添付書類－３ 一般水底土砂が海洋投入処分以外に適切な処分の方法がないものであることを説明する書類

## 1. 一般水底土砂の発生する事業の概要及び必要性

【今回変更申請 航路浚渫】

図 2.9 浚渫計画平面図（今回変更申請時）

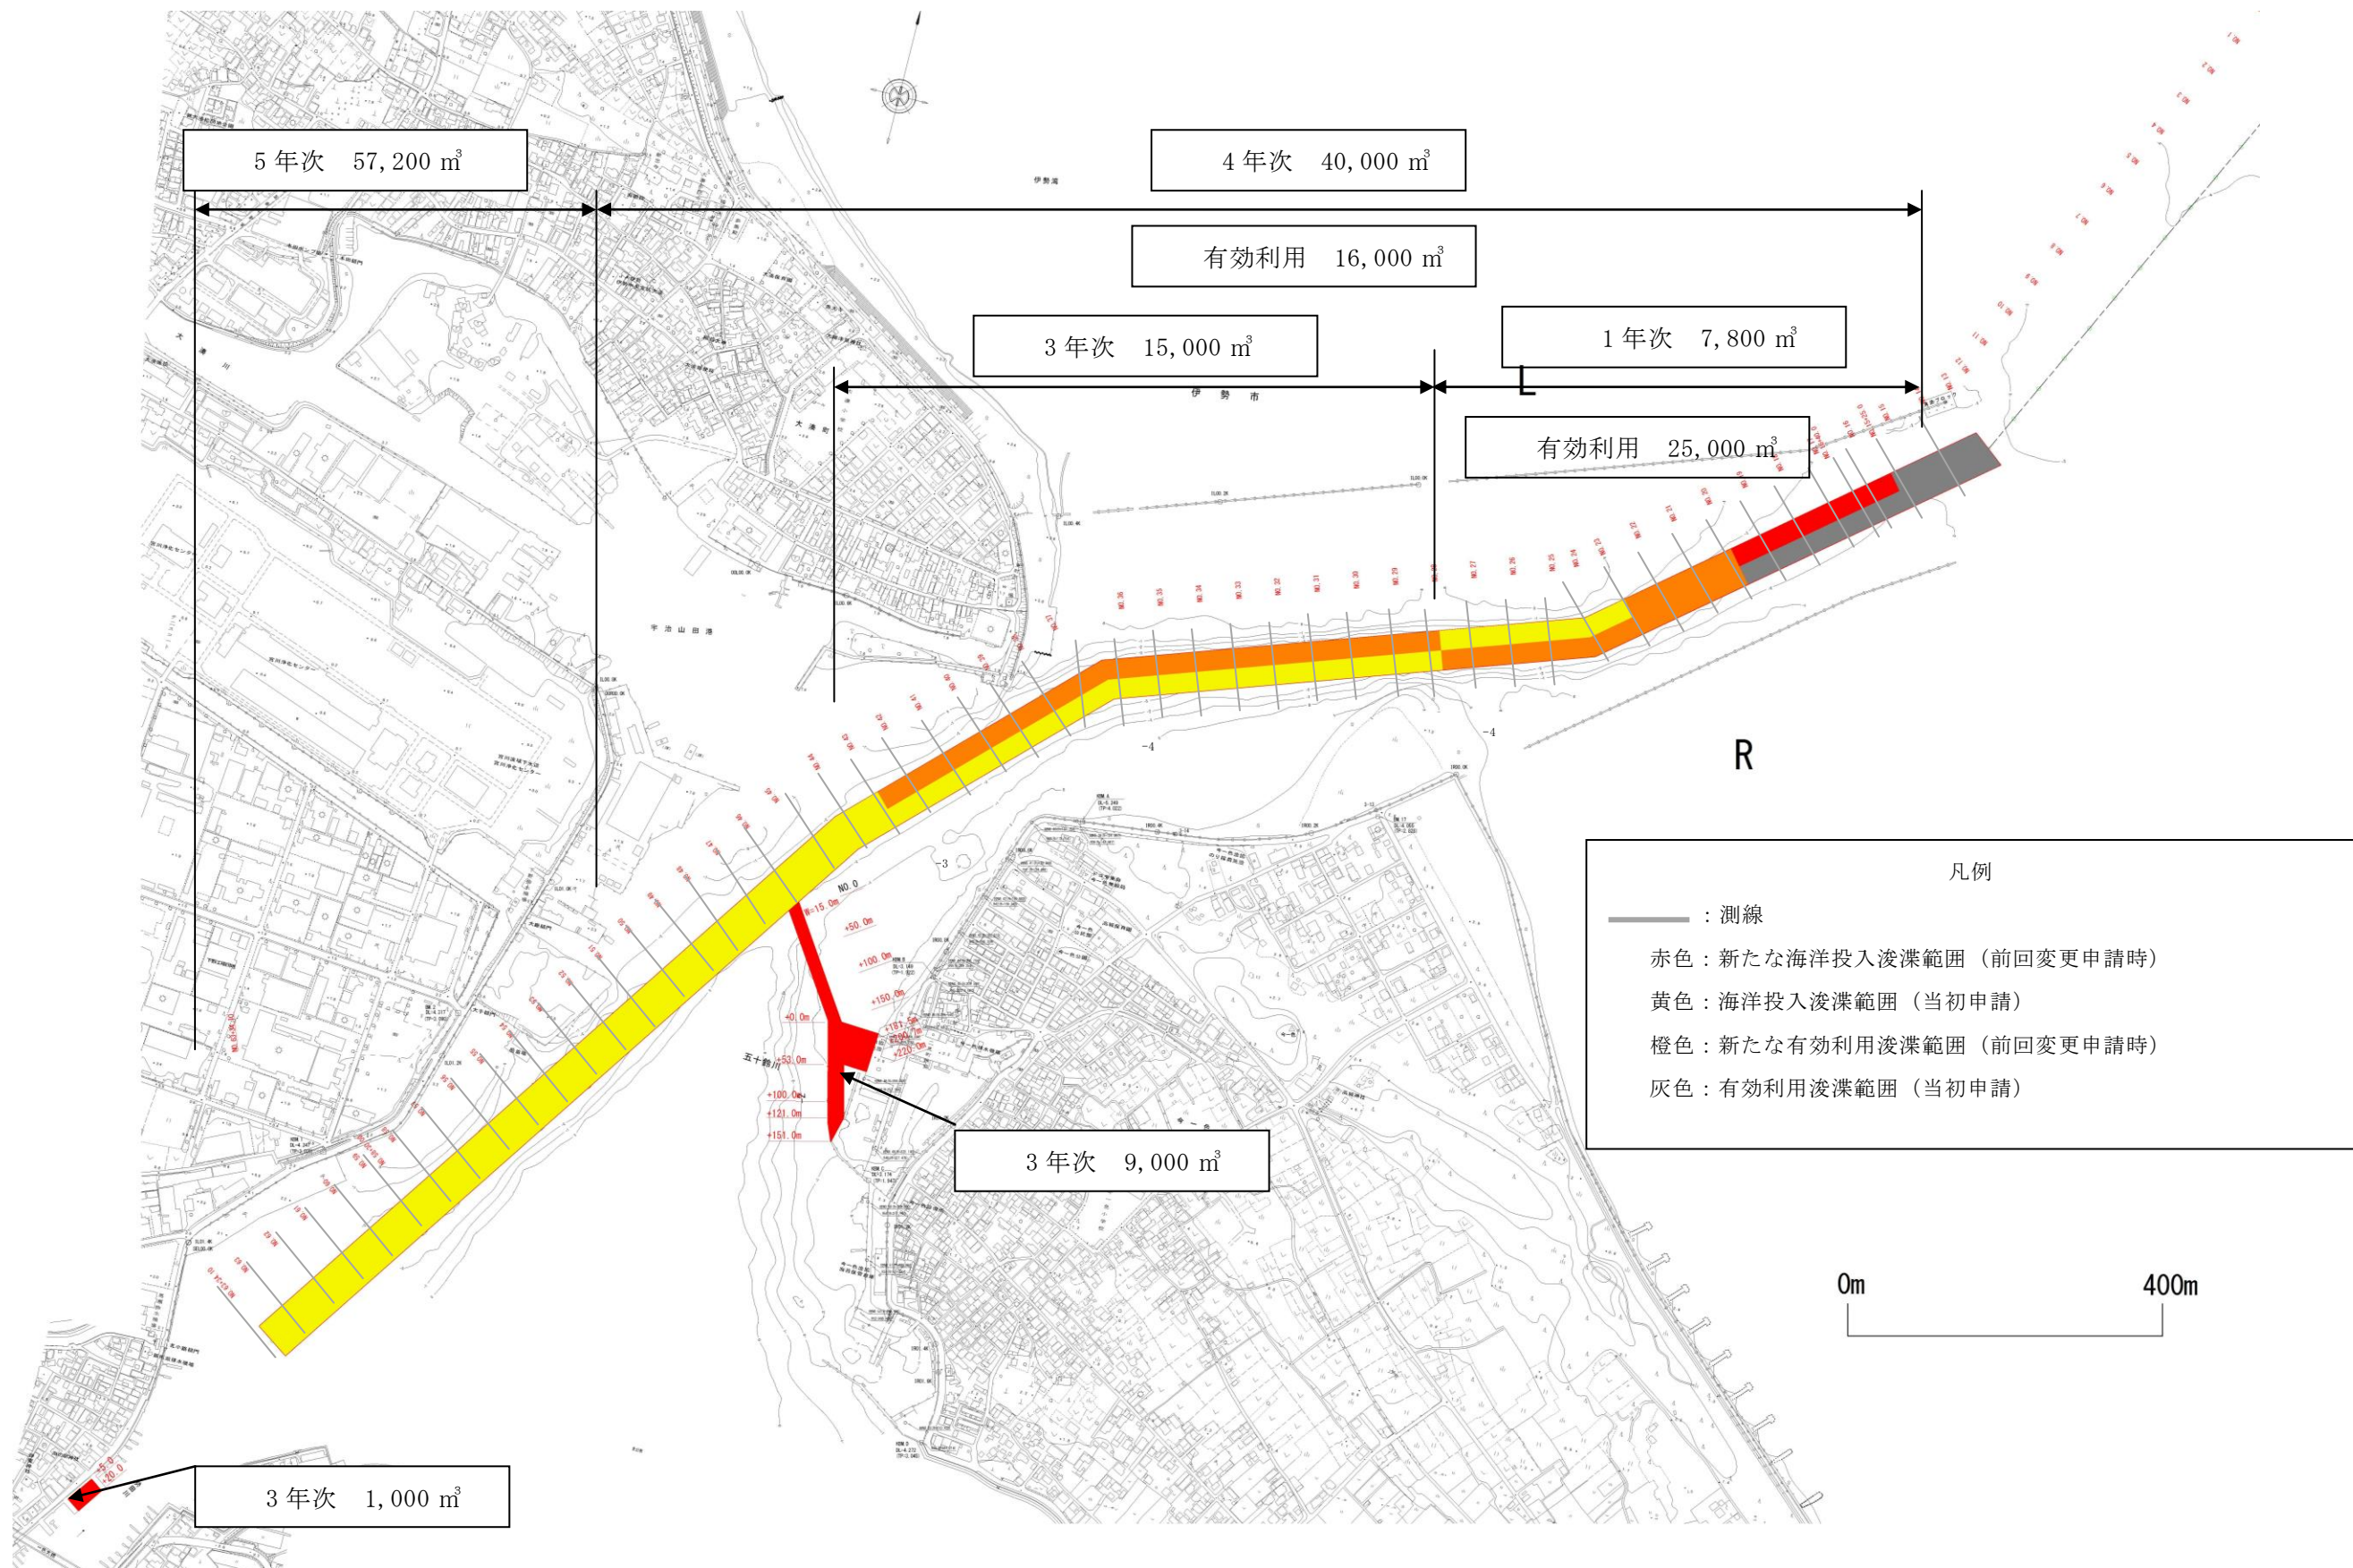
- ・平面図・・・図 2.9 (各年次浚渫量変更)
- ・各横断図・・・図 2.4 (変更無し)
- ・算定表・・・表 2.5 161,000m<sup>3</sup> (各年次浚渫量変更)
